INTERVENTI PER IL DRAGAGGIO DI 2,3 Mm³ DI SEDIMENTI IN AREA MOLO POLISETTORIALE E PER LA REALIZZAZIONE DI UN PRIMO LOTTO DELLA CASSA DI COLMATA FUNZIONALE ALL'AMPLIAMENTO DEL V SPORGENTE DEL PORTO DI TARANTO PROGETTO DEFINITIVO

Titolo elaborato **STUDIO IMPATTO AMBIENTALE**
RISCONTRO NOTA COMMISSIONE TECNICA DI VERIFICA AMBIENTALE
NOTA PROT. N° CTVA - 2013 - 1317 DEL 11/04/2013

Elaborato
SIA 011

OGGETTO: Istruttoria VIA "Interventi per il dragaggio di 2,3 Mm³ di sedimenti in area Molo Polisettoriale e per la realizzazione di un primo lotto per la cassa di colmata funzionale all'ampliamento del V sporgente del Porto di Taranto" - Proponente Commissario straordinario e Presidente dell'Autorità Portuale di Taranto - Richiesta Integrazioni nota MATTM prot. n. CTVA-2013-1317 del 11/04/2013

Cod. Commessa 126-01	Committente: 	Elaborato RP02
Codice Elaborato	Redatto da: 	Tavola 11.1
Nome file dwg		
Scala: Fuori scala - A3		
Data: Maggio 2013

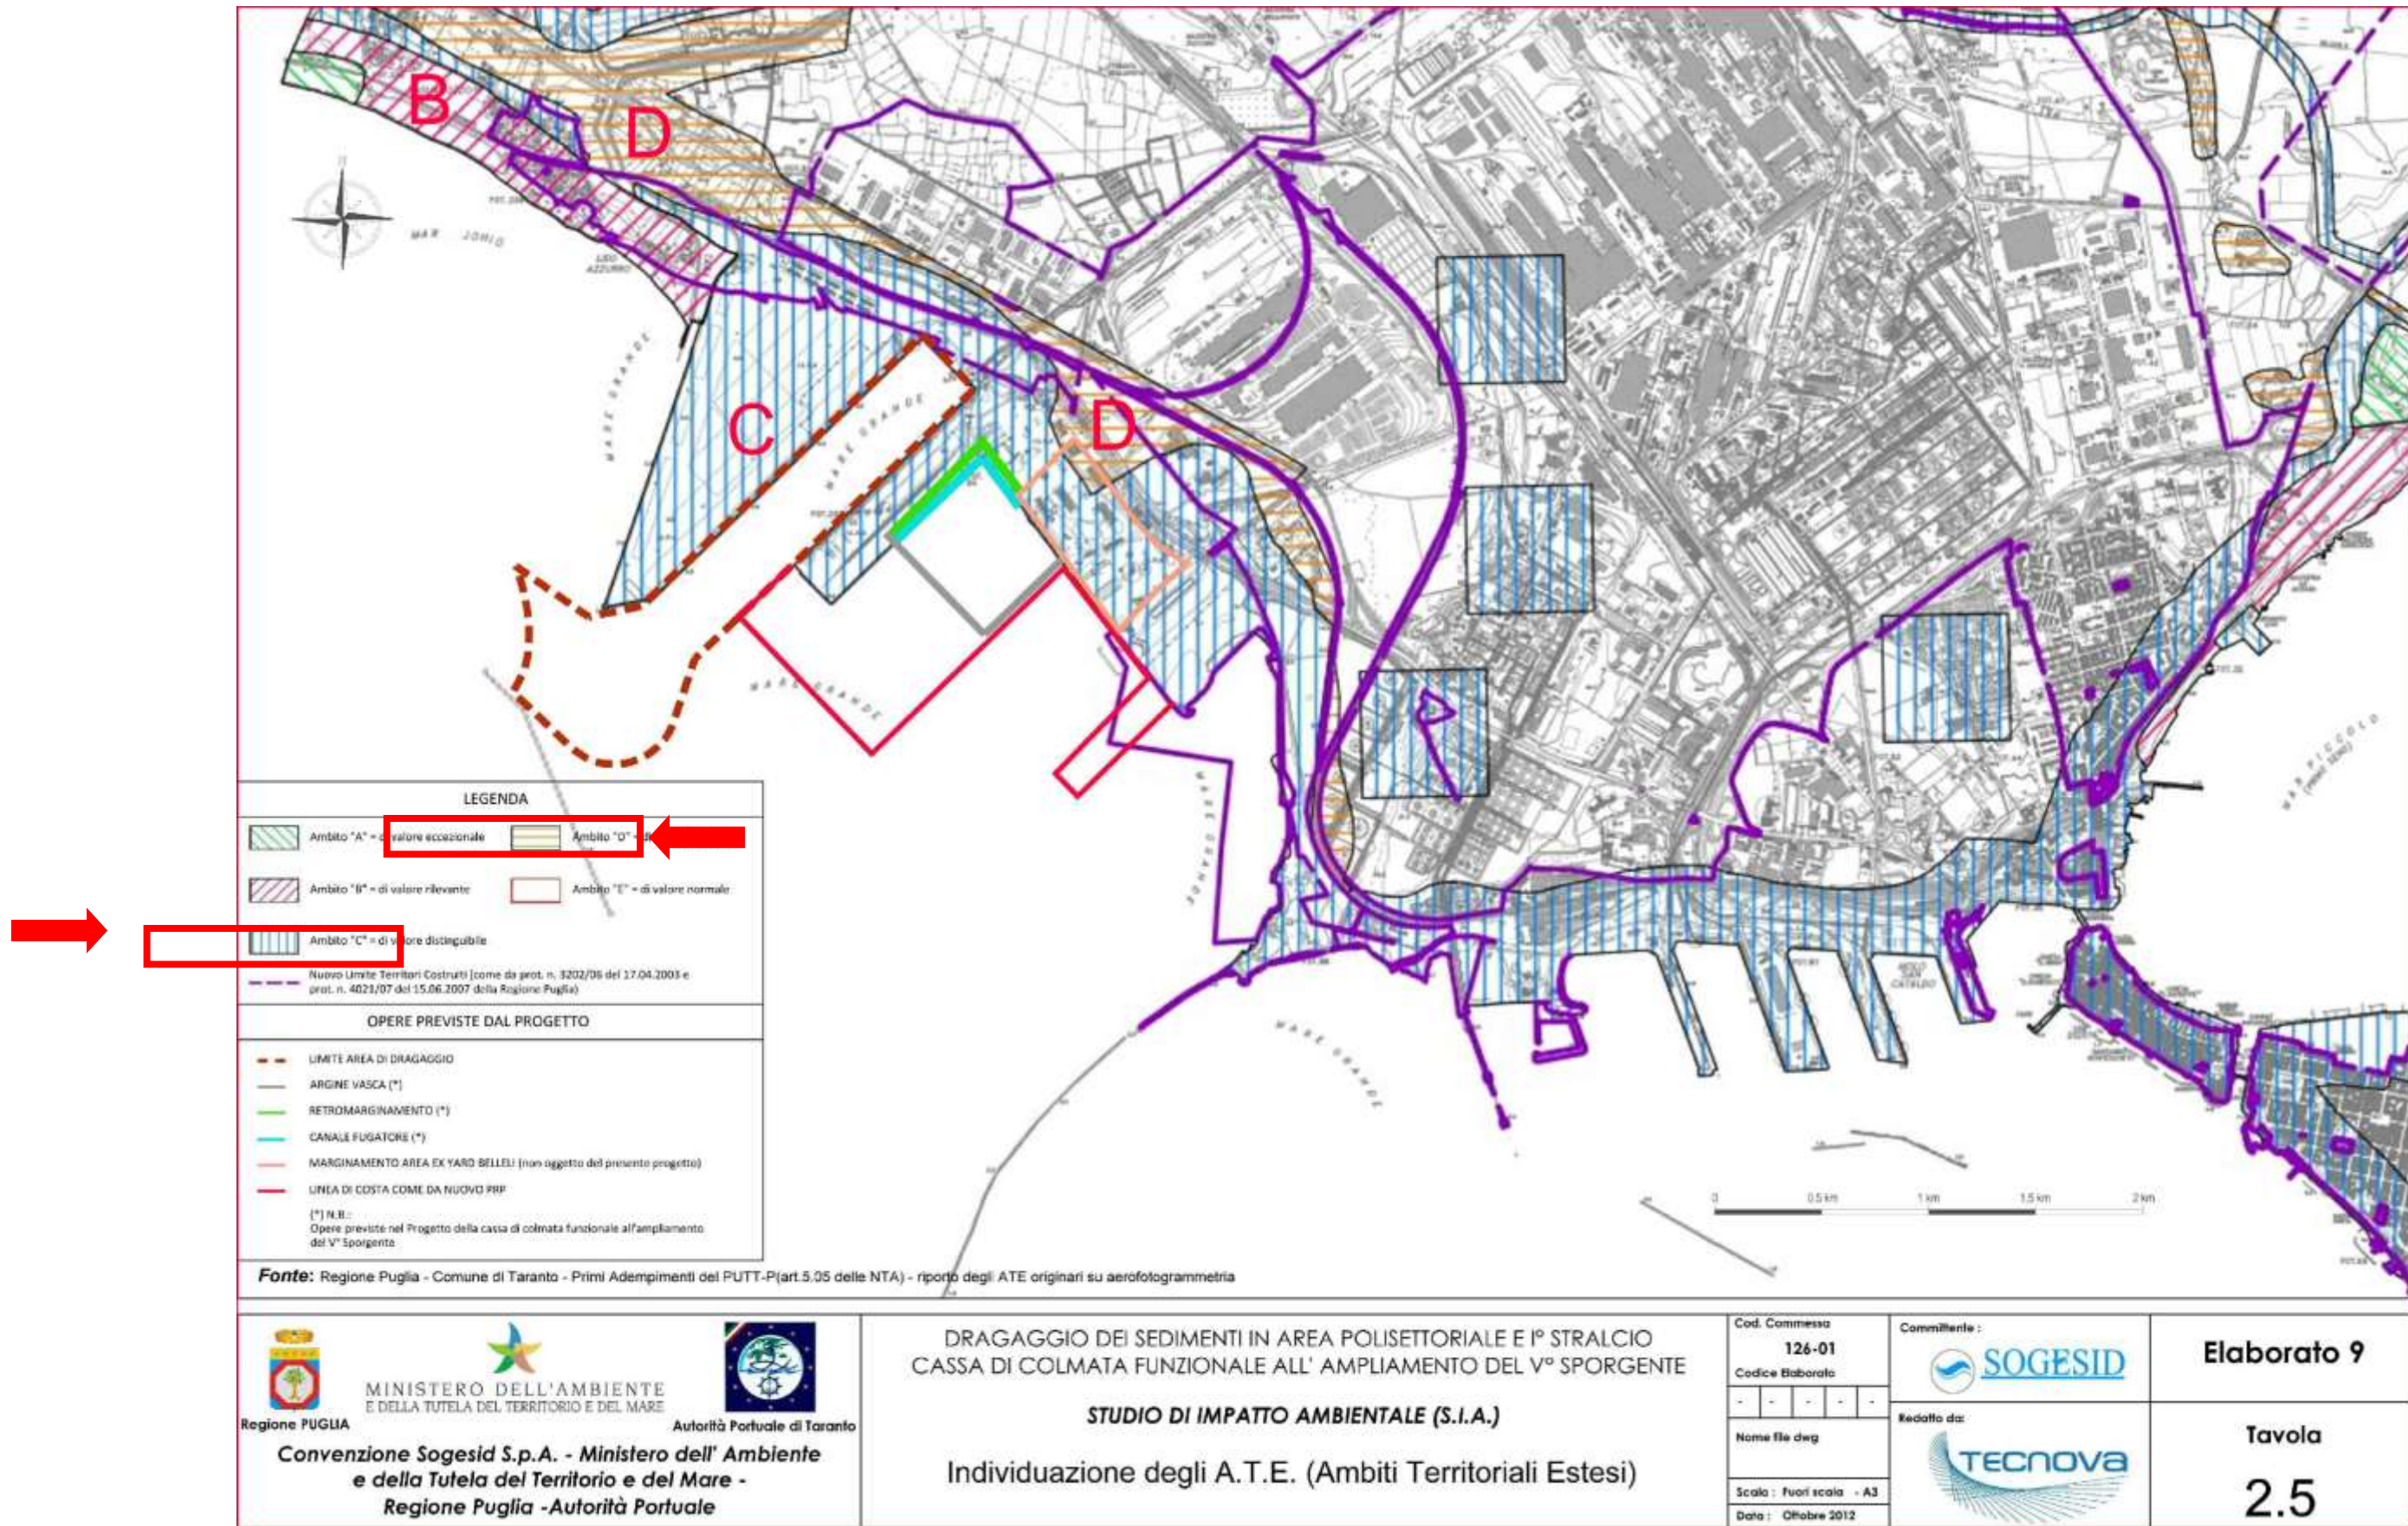
4. *fornire anche la Tavola Pericolosità Idraulica e Rischio Idrogeologico del Piano Urbanistico Territoriale Tematico per il Paesaggio (PUTT/P), ai fini di una comparazione con la perimetrazione dell'Autorità di Bacino della Regione Puglia di cui al riferimento Elaborato 9 – Tavola 2.8a e Tavola 2.8b;*

La tavola di cui alla richiesta di integrazione del suddetto punto 4 è riportata nell'Elaborato PDRP002, Tavola 11.1, di seguito riportata

Le perimetrazioni dell'Autorità di Bacino della Regione Puglia di cui al riferimento Elaborato 9 – Tavola 2.8a e Tavola 2.8b, sono invece più recenti (2011) e quindi più rappresentative del rischio attuale, con la foce del fiume Tara deviata.

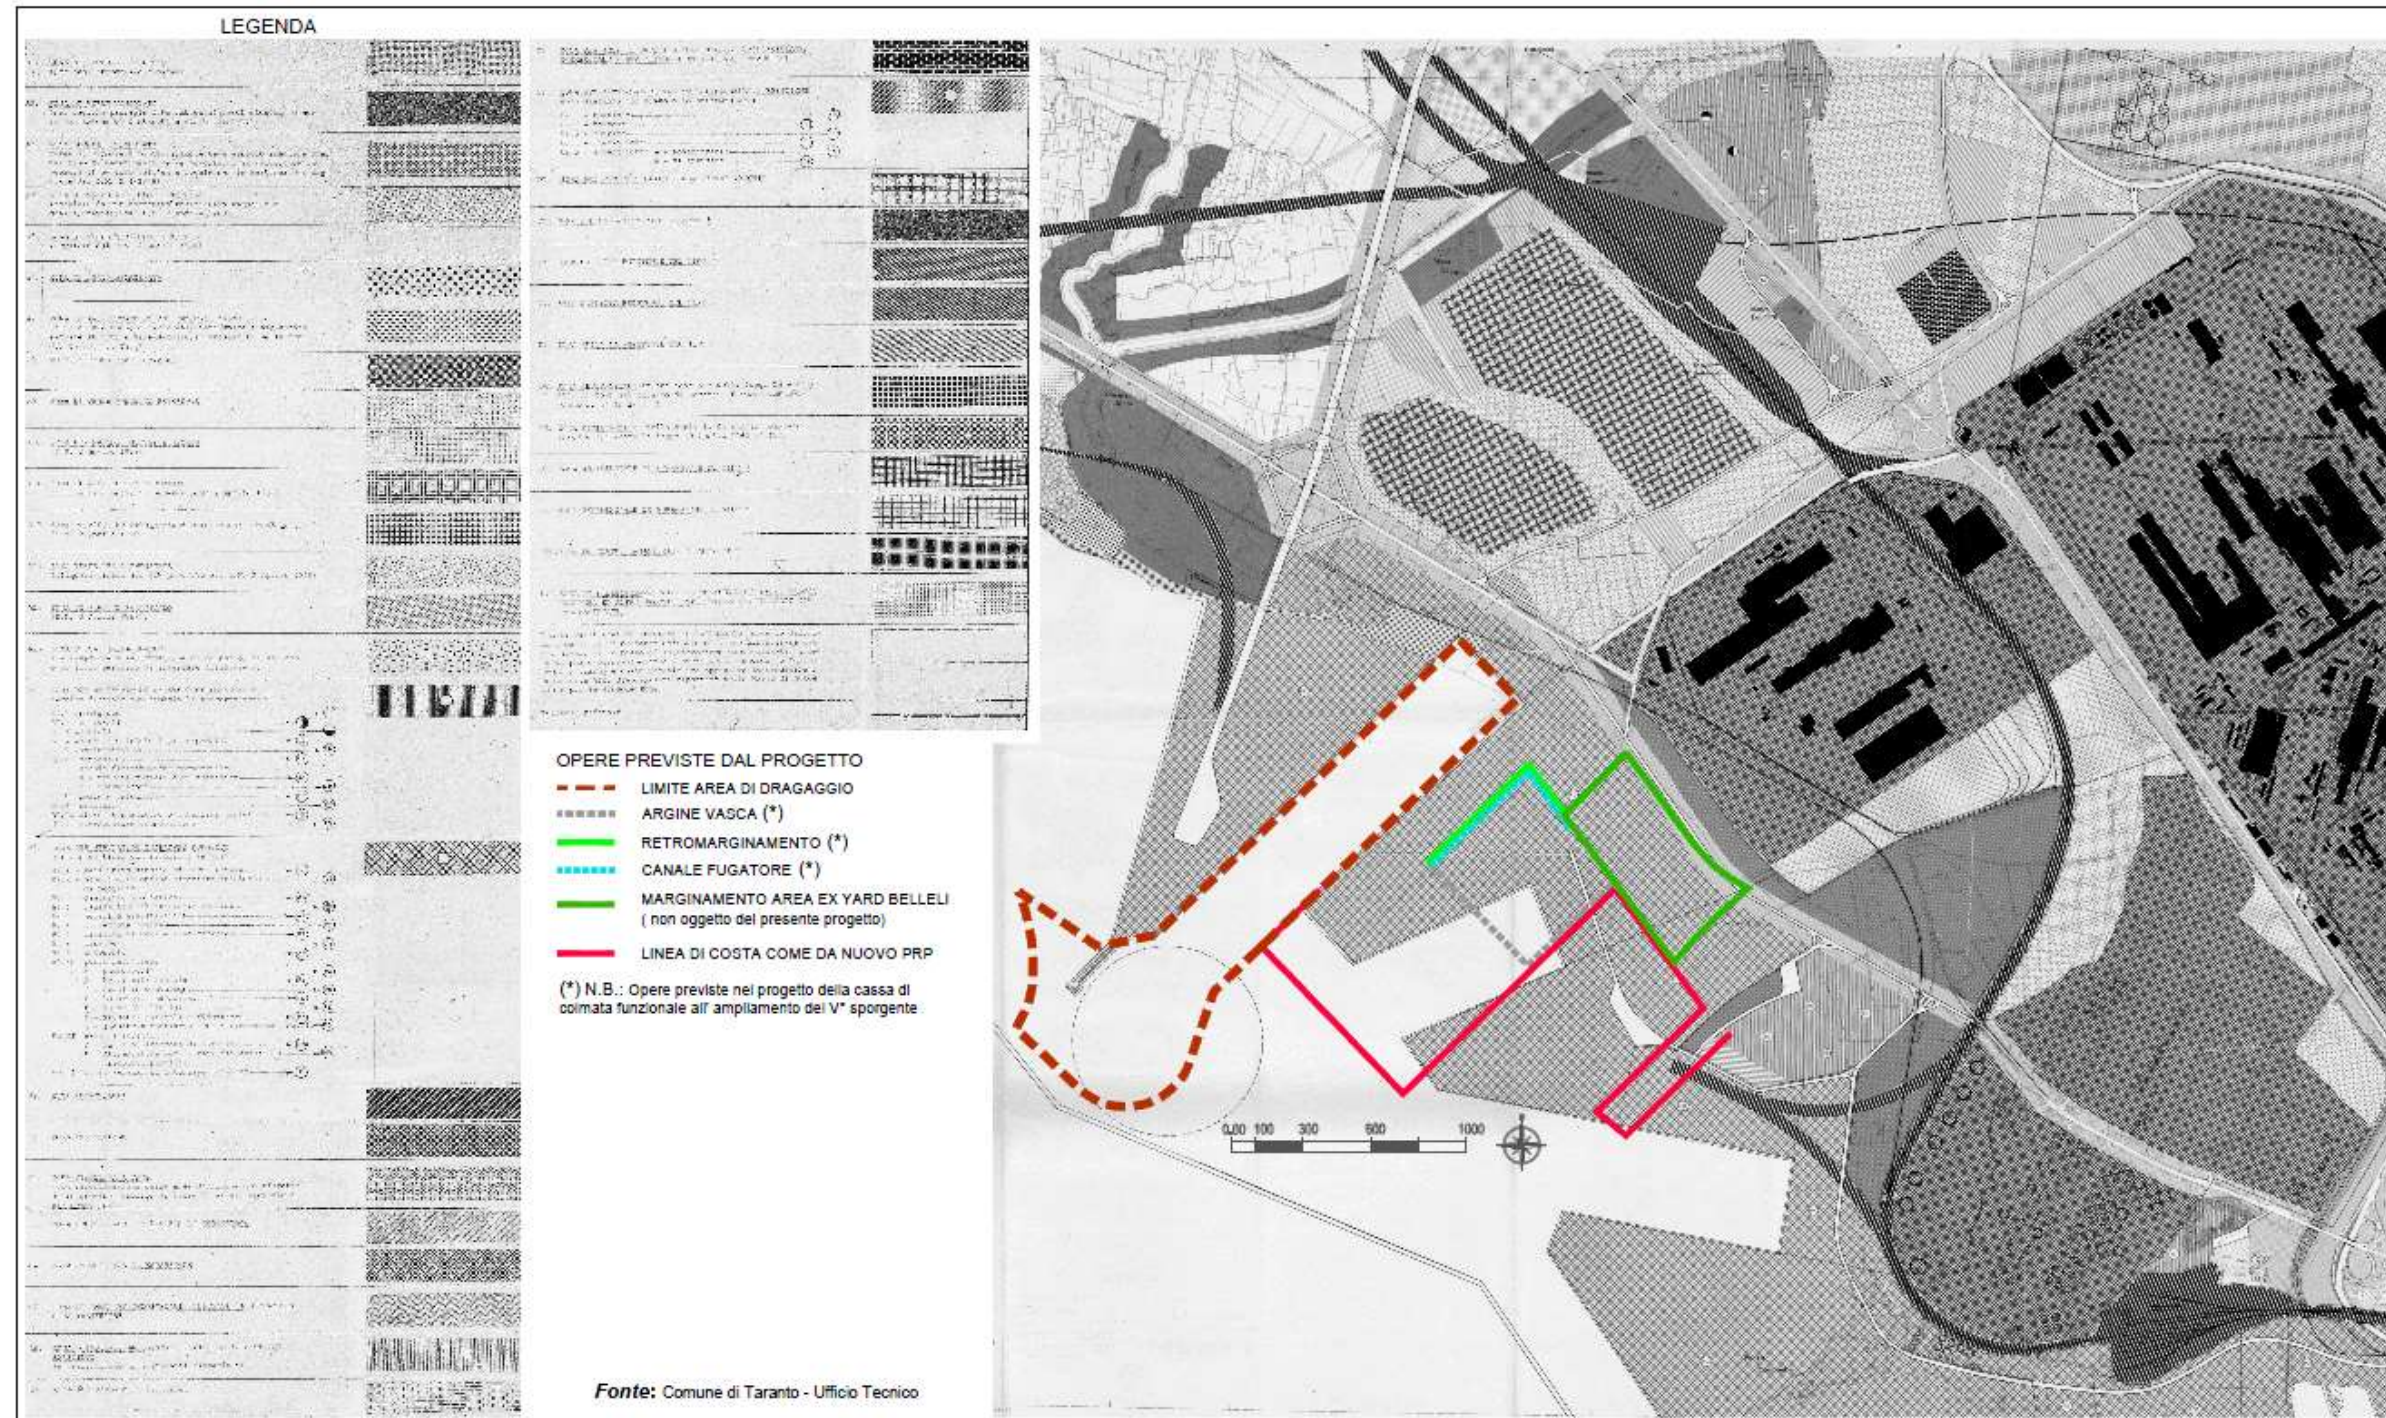
5. *chiarire le difformità tra testo a pag. 32 del programmatico e tavola 2.5 dell'elaborato 9 in merito ai valori paesaggistici ed agli indirizzi di tutela degli ambiti territoriali estesi (ATE) del PUTT/P. In particolare l'area del molo Polisettoriale, nella Tavola grafica sembrerebbe di valore distinguibile, mentre nel testo risulta di valore rilevante. Chiarire gli indirizzi di tutela per l'area della Foce del Fiume Tara subito ad ovest del Molo Polisettoriale e le indicazioni del PRG Comunale per tale area;*

Le difformità tra testo a pag. 32 del Quadro Programmatico e la tavola 2.5 dell'elaborato 9 sono dovute ad un errore di trascrizione delle didascalie dei “valori distinguibile e rilevante”, che nella tavola in oggetto erano state invertiti.

Nell'Elaborato PDSIA002 si allega la nuova versione Tavola 11.2 che annulla e sostituisce la precedente Tavola 2.5 contenuta nell'Elaborato 9.

La tavola soprariportata fa riferimento agli A.T.E del PUTT/P PUGLIA relativo all'area portuale del Comune di Taranto. Le aree di progetto ricadono all'interno delle aree C "di valore distinguibile" e D "di Valore Relativo". La zona B di valore rilevanti interessa l'area Lido Azzurro e la Foce del Tara quindi esterne all'area oggetto del presente intervento.

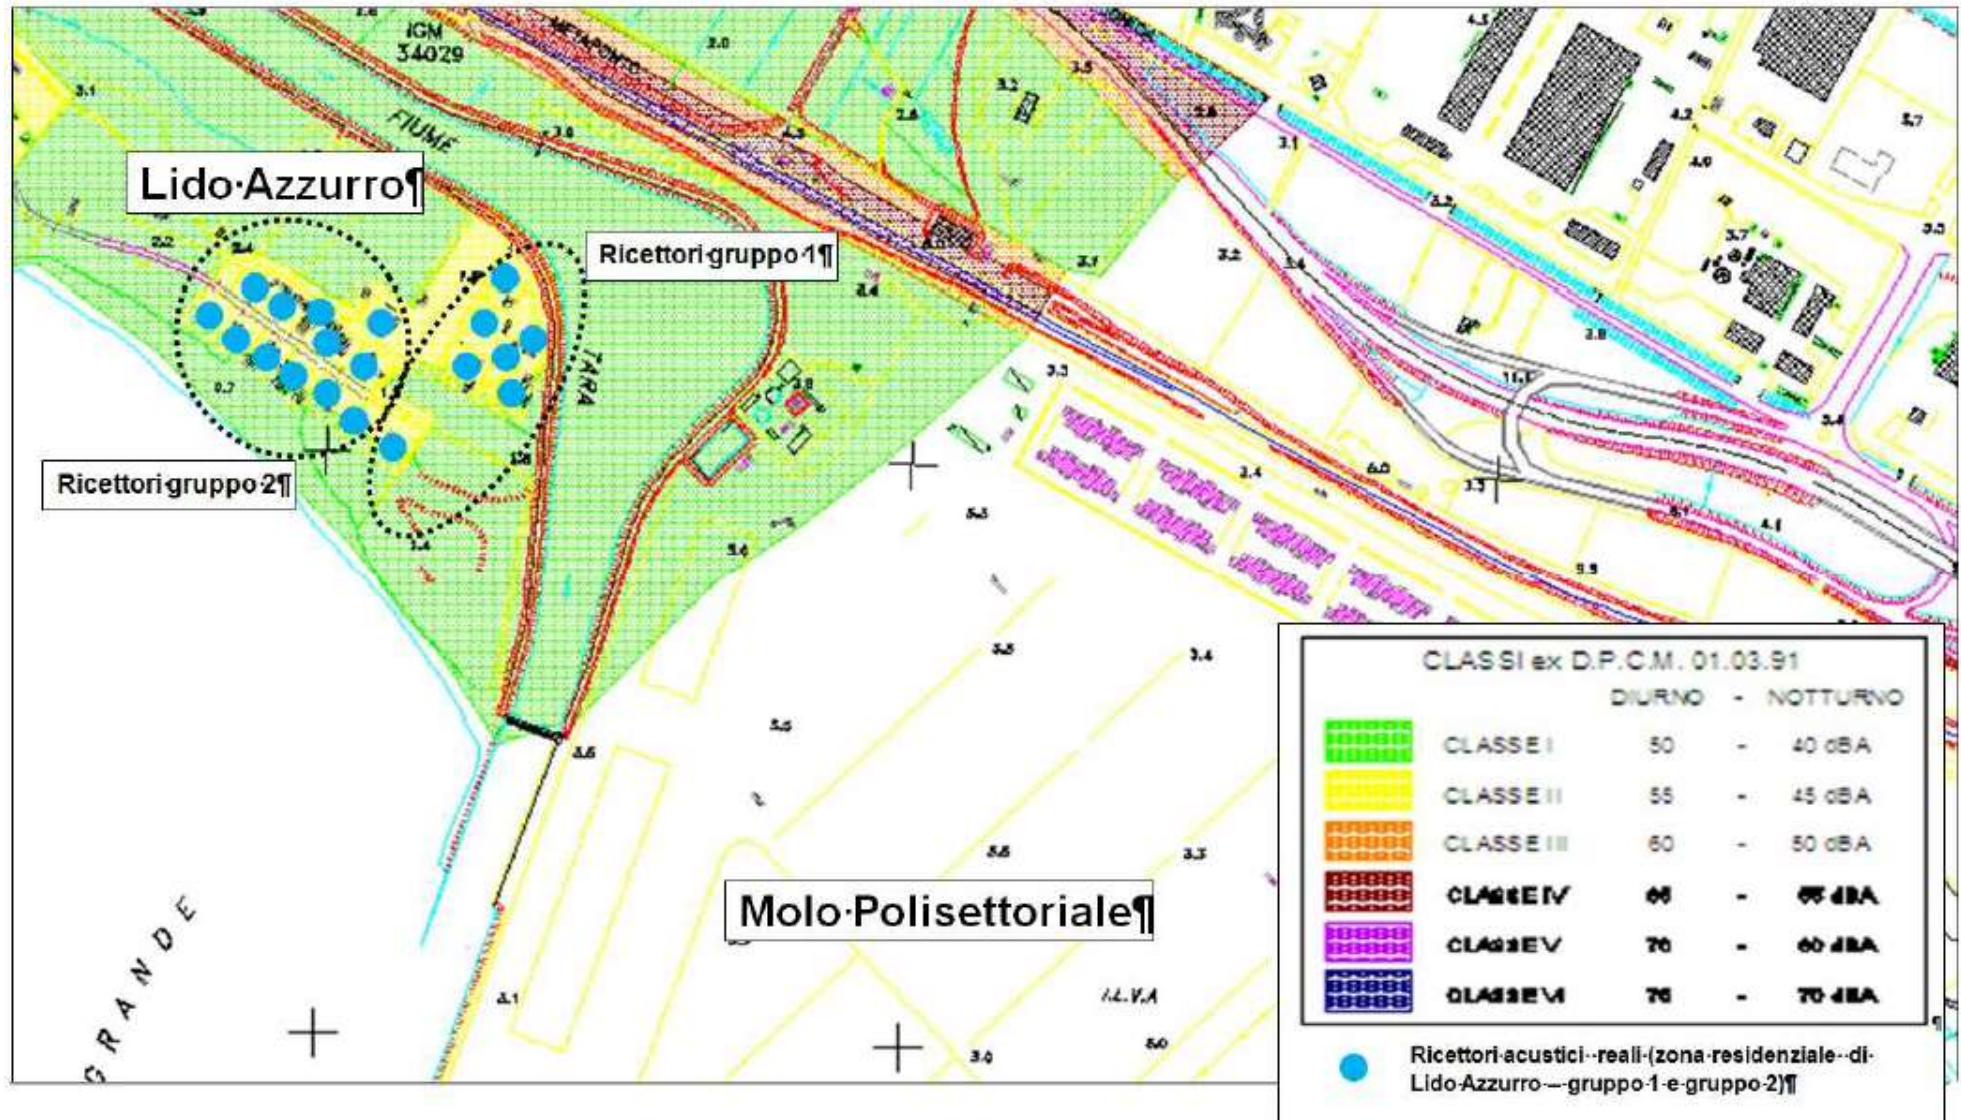
8. *chiarire in una tavola in scala adeguata i limiti della zonizzazione acustica comunale 1997, in corso di approvazione, anche per le aree relative alle strade e ferrovie utilizzate per i trasporti del polifunzionale (traffico indotto);*

Nell'Allegato 2, alla presente relazione si riportano i limiti della Zonizzazione acustica comunale, da dove emerge che l'area di intervento non ricade in nessuna perimetrazione (Tavole 4.3 e 4.9). Si evidenzia che la zona acustica di Classe I (50 – 40 dBA Diurno/Notturmo) della foce del Tara è esterna all'area di intervento.

I ricettori individuati nel SIA e nelle successive integrazioni sono tutti compresi nell'ambito territoriale di competenza dell'Autorità Portuale (e pertanto non oggetto della bozza del Piano di zonizzazione acustica) fatta eccezione per i ricettori (gruppo 1 e gruppo 2) collocati nell'area residenziale di Lido Azzurro. Per questi ultimi ricettori si allega uno stralcio planimetrico della bozza del Piano di zonizzazione acustica comprendente oltre all'abitato di Lido Azzurro anche parte del sedime del Molo Polisettoriale non interessato dallo stesso Piano.
